最近の燃料電池自動車・水素ステーションの規制見直しの進捗状況について

CNGスタンドとの併設をより容易にするための設備間距離規制の緩和

平成25年11月14日
高圧ガス保安室

(改正のイメージ)

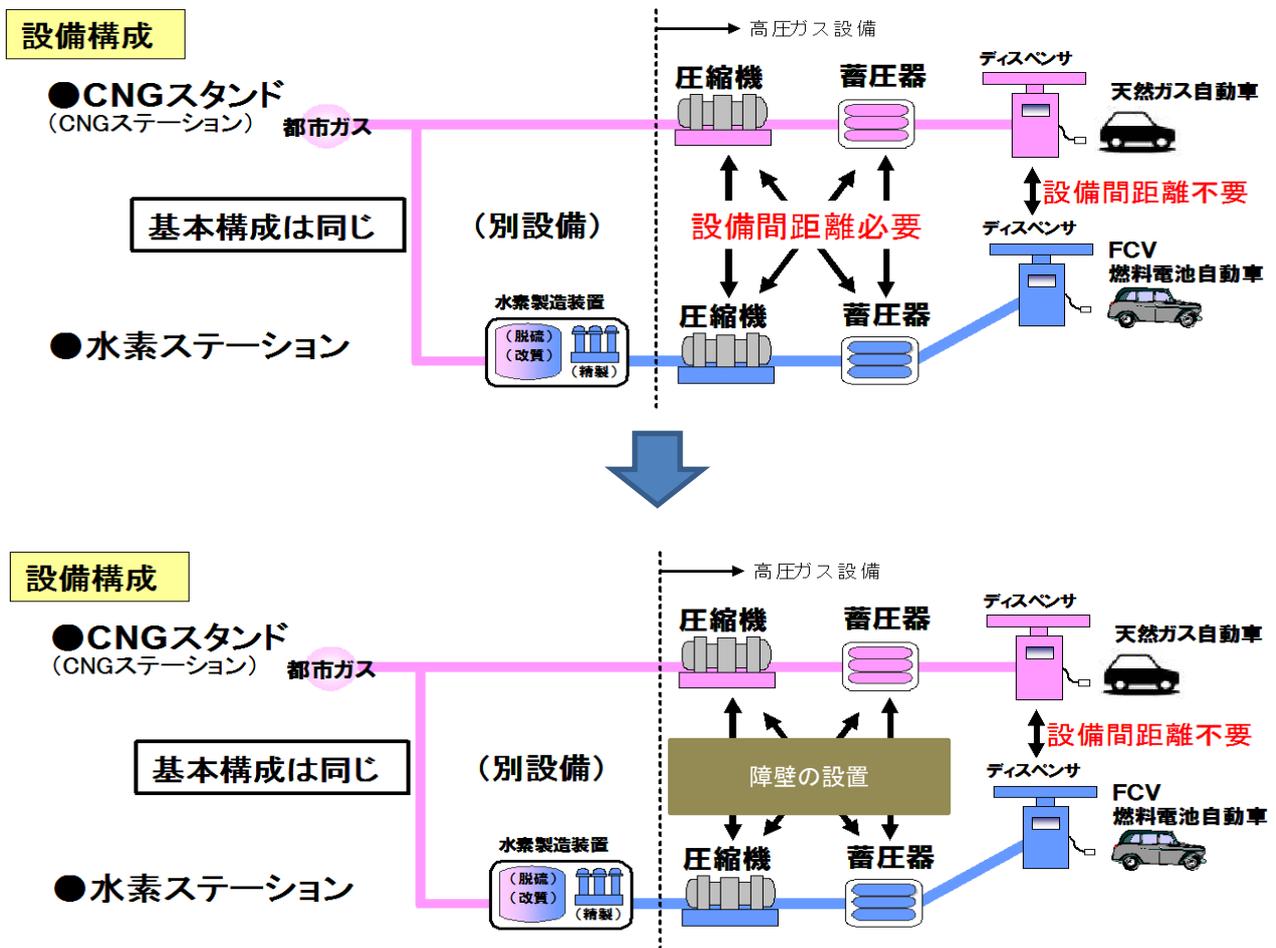
圧縮天然ガススタンドの処理設備及び貯蔵設備と圧縮水素スタンドの処理設備及び貯蔵設備の間に設置する障壁は、鉄筋コンクリート製障壁又はコンクリートブロック製障壁として、他方の設備の影響を与えない高さ等の要件を規定する。

有効期間の満了日の前1か月を超えて保安基準適合性の検査を行った場合 の容器再検査の期間の問題

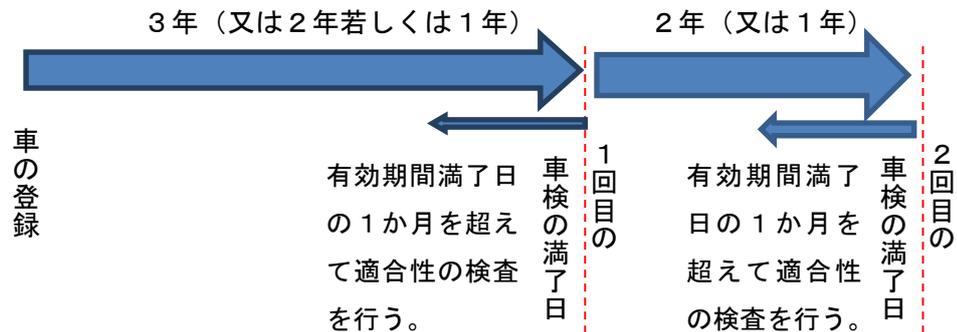
2回目以降の車検の有効期間が2年である水素を燃料として使用する自動車について、有効期間の満了日の前1か月を超えて保安基準適合性の検査を行った場合に、容器再検査の有効期限が2年1月のままだとすると、仮に、車検の有効期限の満了日の45日前に保安基準適合性の検査を受け、車検の公布を有効期間の前1か月に行ったとき、車検の有効期間中に容器再検査の有効期限が来てしまう。

このため、圧縮水素自動車燃料装置用容器の容器再検査の期間を2年1月から2年2月に延長する。
